**VIHDIN KUNNAN JA VIHDIN VAMMAISNEUVOSTON
ESTEETTÖMYYSKÄVELY 6.5.2026**

VIHDIN ESTEETTÖMYYSKÄVELY 6.5.2026

GALLERIA PICTOR

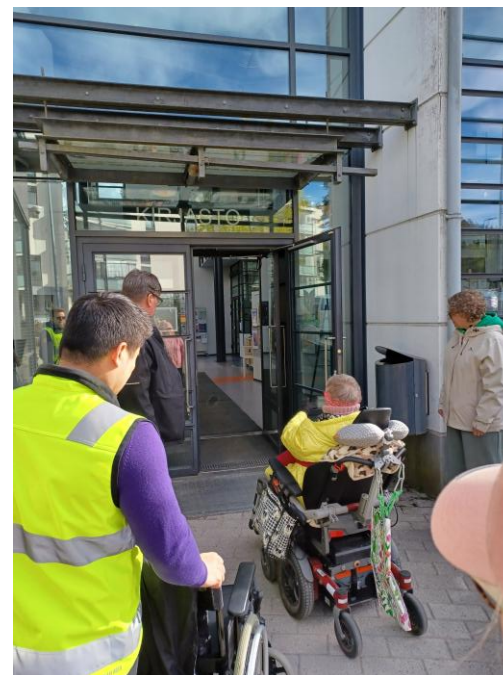
Oven korkea kynnyks näkyisi paremmin jos se olisi merkitty esimerkiksi eri värillä tai huomioteipillä. Tämä voisi ehkäistä kompastumista.

Kävijän tulee avata ovea, huikata sisälle tai soittaa gallerianhoitajalle ja pyytää rampin asettamista paikoilleen. Ovikello voisi helpottaa kulkua.

Gallerian kyltit ovat suuret ja niissä on hyvä kontrasti, mutta niitä voisi olla useampaan suuntaan.

SUOJATIE, KESKIKUJA

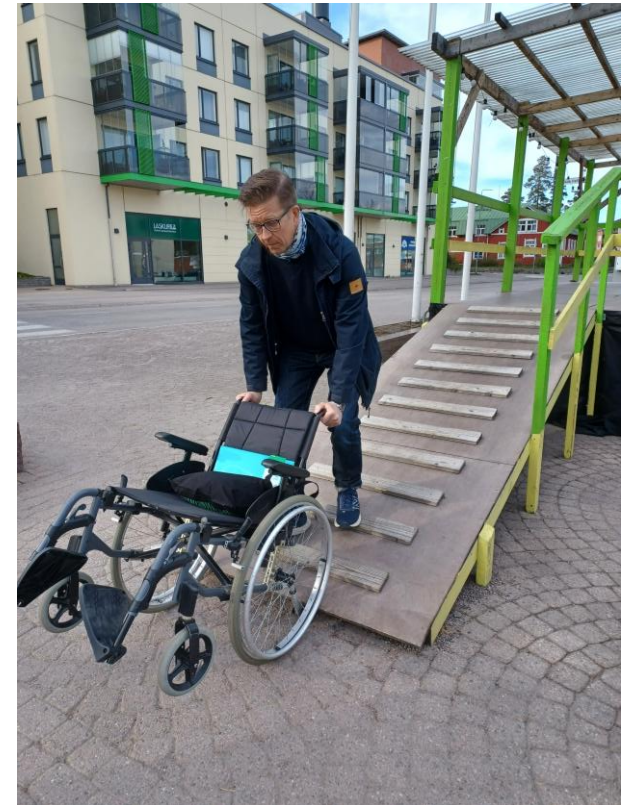
Suojatien kohdalla on asfalttipinnoitteen vaurioita sekä vanhan liikennemerkkin jalan metallinen ”tynkä”, jotka vaarantavat liikkumista aiheuttaen kompastumis- ja kaatumisvaaran.

Lähetimme kävelyn aikana palautetta suojatien kunnosta Vihdin kunnan [www-sivuilta löytyvään](#) palautelomakkeeseen. Monttua oli käyty paikkaamassa viikon sisällä kävelystä.
